MEMO

Reg. nr.:	23.026151	Projectnummer	
Aan:	Gemeente Alphen aan de Rijn		
Van:			
Cc:			
Onderwerp:	Aanvullende vragen keringen Gnephoek		
Datum:	24/03/2023	Dossiernummer:	DIG-12332

1 Inleiding

Figuur 1 Hoogtetoets 2024 (concept); oranje strekkingen hebben hoogtetekort tot 10 cm

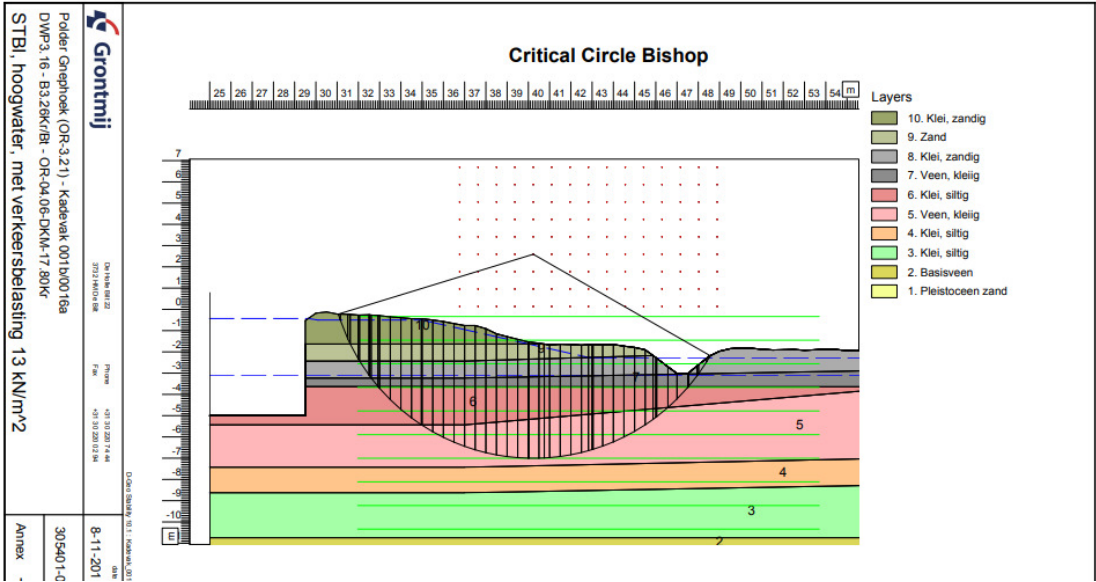
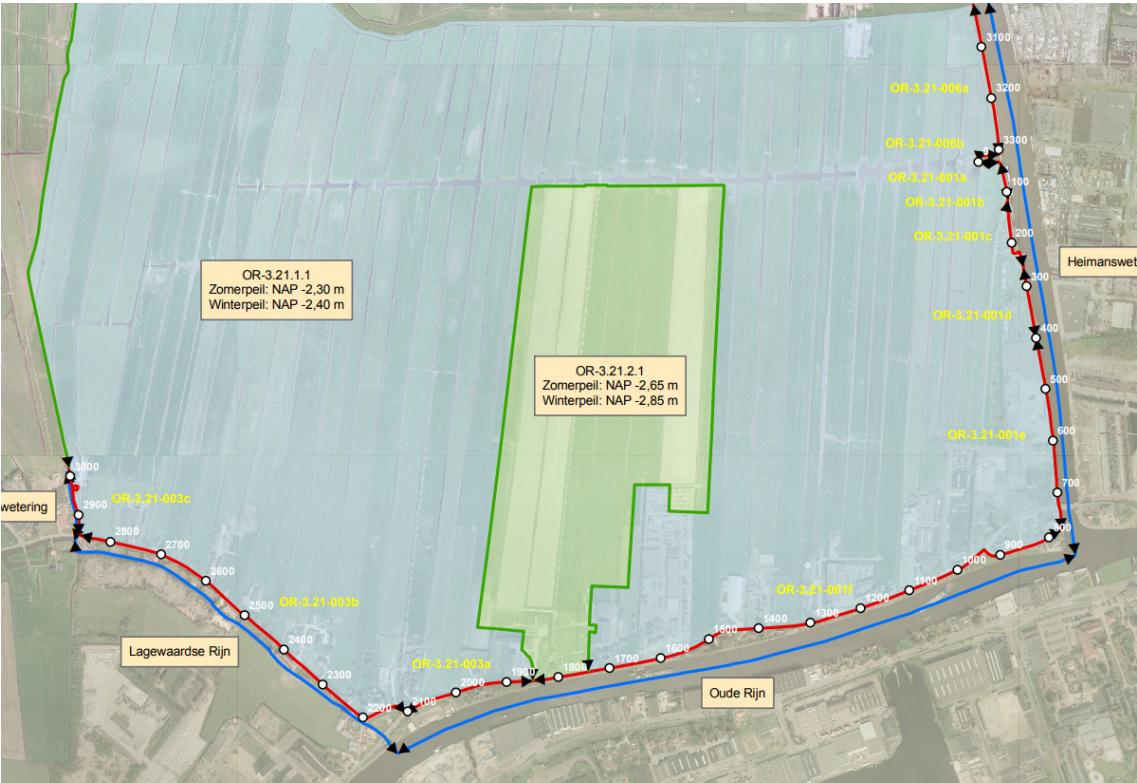
In de hoogtetoets voor nieuwe toetsronde (2024, nog in concept) worden de keringen langs de Oude Rijn grotendeels goedgekeurd op hoogte (minimaal benodigde hoogte), alleen nabij de aftakking met de Heimanswetering zitten twee lagere plekken. Langs de Heimanswetering zitten in de keringen langs de Gnephoek polder enkele lage plekken met een hoogtetekort tot 10 cm. (zie ook onderstaande figuur 1)

Indien echter bebouwing/infrastructuur in de beschermingszone van de waterkering komt moet deze, in beginsel, buiten het profiel van vrije ruimte blijven. De kruinhoogte van de PvVR is 0,1 mNAP. De minimaal gehanteerde hoogte (toetshoogte) is vaak, ook nu, lager dan de kruin van het PvVR. Indien men bijvoorbeeld een weg op de kruin van de kering wil aanleggen moet deze dus boven het PvVR aanleggen (inclusief marge voor zetting). Om in dit geval meer inzicht in de benodigde hoogte te krijgen kan voor een inschatting kan dus een verschilkaart met AHN4 tov 0,1 mNAP worden gemaakt t.p.v. de kruin. En voor de polderkering tussen vrouwgeest en Gnephoek -1,73 mNAP.

Polder Gnephoek (OR-3.21) - Kadavak 001c	
	DWPO 20 - B0.18K/BO.18I - OR-4.06-DKA-17.80Kr	
STBI, hoogwater, met verkeersbelasting 5 kN/m ²		
Annex -		
8-11-2011		
305401-00

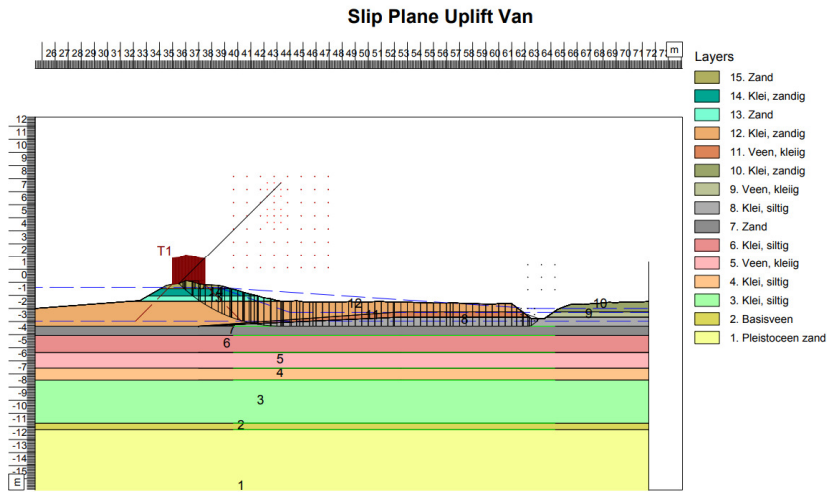
Conform de toetsrapporten zouden de kadevakken net voldoen aan IPO 4 klasse. Gezien de nu lopende toetsronde en de kleine marge is het niet uit te sluiten dat de kering in de nieuwe toetsronde wordt afgekeurd wanneer op IPO 4 beoordeeld moet worden. N.B. Kadevak 1c is afgekeurd op piping, bij versterking moet gedacht worden aan het dempen of verplaatsen van de watergang die het dichtst bij de kering ligt)

Polder Gnephoek (OR-3.21) - Kadavak 001d	
	DWPO 28 - B00.33K/BI - OR-4.06-DKA-17.80Kr	
STBI, hoogwater, met verkeersbelasting 5 kN/m ²		
Annex -		
8-11-2011		
305401-00

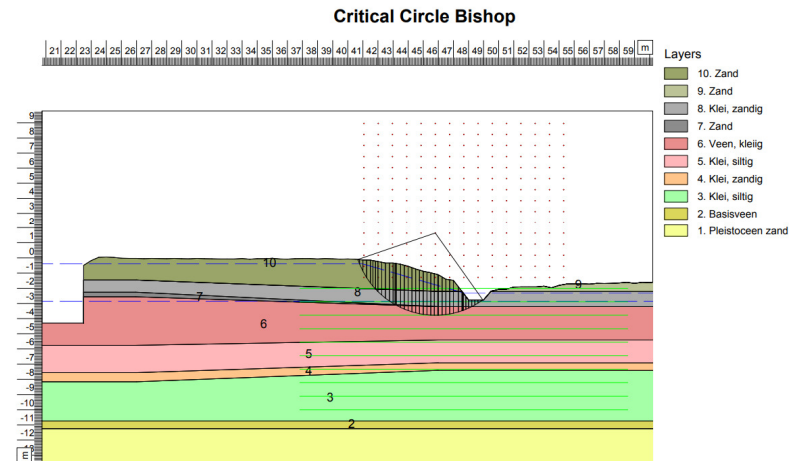
Dit kadevak zit net onder de grens van IPO 4 klasse en voldoet hier nu dus niet Aan IPO 4 klasse

Polder Gnephoek (OR-3.21) - Kadavak 001f	
	DWPO 78 - B1.68K - S31C0042	
STBI, hoogwater, met verkeersbelasting 13 kN/m ²		
Annex -		
8-11-2011		
305401-00

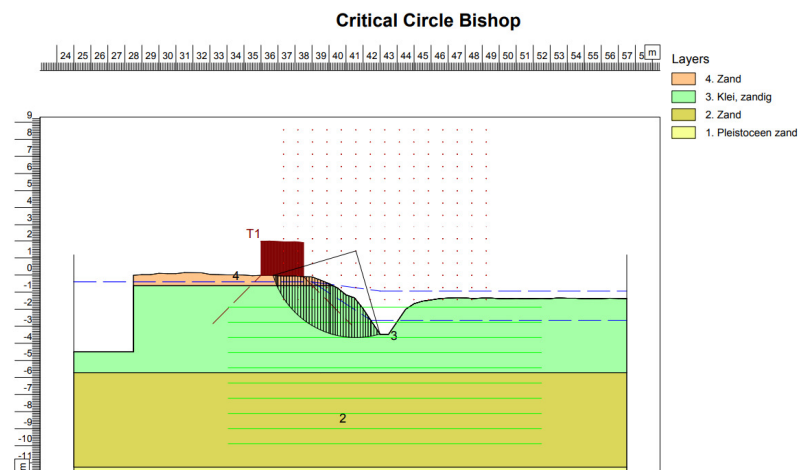
Het talud aan polderzijde heeft een onvoldoende stabiliteit. Echter door de brede kering is de kering wel goedgekeurd (bij afschuiven van binnentalud blijft er voldoende kering over. Indien beoordeeld wordt voor IPO 4 klasse zal dit traject kering dus ook worden goedgekeurd. Het is wel te adviseren om de taluds te verflauwen bij de gebiedsontwikkeling.

Groningen	
Tel	19-2-2010
Fax	
MKB 9.10.002C	
OR-3.48-002C Vrouwgeestpolder, DWP_OR-3.48-002C2	
Toetsing STBI, Hoogwater met belasting drukstaaf	
Boring OR-3.48-B26.5KR/BT	
Bijl.	230277.042

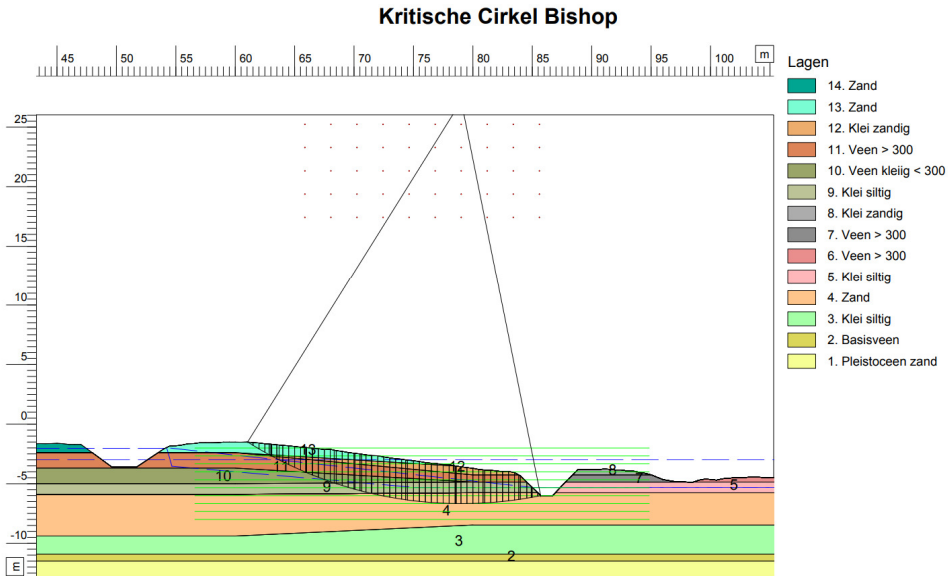
Traject is grotendeels goedgetoetst. Ter plaatse van kadevak 2C2 is echter onvoldoende getoets op faalmechanisme piping. Bij berekening met nieuwe methode Sellmeijer wordt een benodigde kwelweglengte gevonden van 26 meter (vanaf kant water). Dit valt binnen de huidige beschermingszone. Wel moet rekening gehouden worden met eventueel verplaatsen of dempen van de teensloot bij een versterking.
